令和 2 年 11 月 12 日 公告

鶴見緑地公園灯改修工事－2

設計図書の一部に表記誤りがありました。下記正誤表をご確認ください。

正誤表

図名	LED柱上灯3.6mH(参考姿図)
大阪市建設局

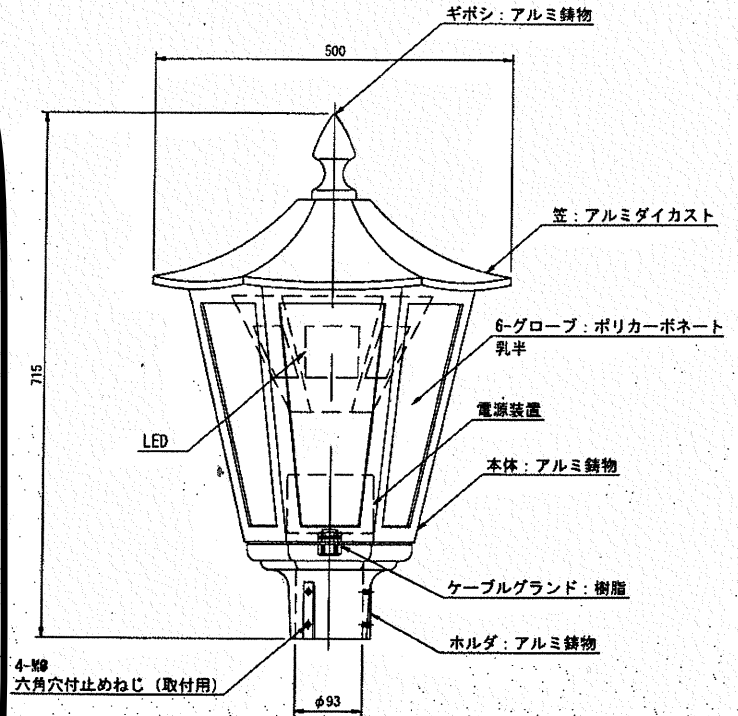
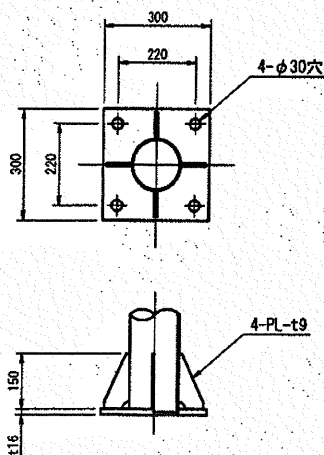
訂正箇所	誤	正
図名 LED柱上灯3.6mH(参考姿 図)	別紙参照	別紙参照

光源色	3000K (電球色) 相当
定格光束	2500 lm
平均演色評価数	Ra80相当
LED光源寿命	60000時間 (光束維持率85%)
